Vysvětlení zadávací dokumentace č. 2 – VD Slušovice - oprava potrubí spodních výpustí

Povodí Moravy, s.p., IČ: 708 90 013, se sídlem Brno, Dřevařská 932/11, PSČ 602 00, jako zadavatel veřejné zakázky s názvem „VD Slušovice - oprava potrubí spodních výpustí“ obdržel dotazy dodavatelů vztahující se k předmětné veřejné zakázce.

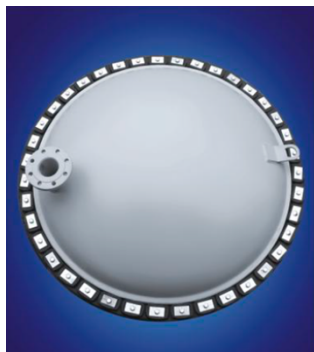
- těsnící zátka DN1000 – 1 ks – zátka bude tvořena kovovým kotoučem s pryžovým těsněním po obvodu, těsnění bude možno pomoci šroubů stlačit a tím zátku uvnitř potrubí rozepřít. Zátka bude opatřena potrubím pro odvod prosáklé vody z prostoru mezi odběrnou věží a zátkou. Součástí zátky bude i přípravek pro její zasunutí do potrubí. PD neobsahuje detail vtoku do odběrné věže ani detail a nákres těsnící zátky, prosíme o specifikaci (nákres) rozměrů a vzhledu vtoku a také požadované zátky.

3) Netěsnosti stávajícího uzávěru spodních výpustí ve vodárenské věži jsou ze strany provozovatele VD potvrzeny, nikoliv však o jaké konkrétní netěsnosti se jedná. Tyto budou prozkoumány potápěči a navržen způsob jejich utěsnění až po vizuální prohlídce. Po sanaci průsaků se předpokládá, že průsak vody potrubím spodních výpustí nebude zcela zastaven a z tohoto důvodu bude nutno do potrubí vložit zátku - viz. specifikace v PD.

Doplnění specifikace zátky:

Jedná se o atypickou zátku netlakovou DN1000 vyrobenou z nerezového plechu. Těsnění pomocí těsnícího řetězu. 1x vývod DN125 ukončený přírubou. Vývod bude umístěn co nejnižše. Vyrábí např. GONAP spol. s r.o.
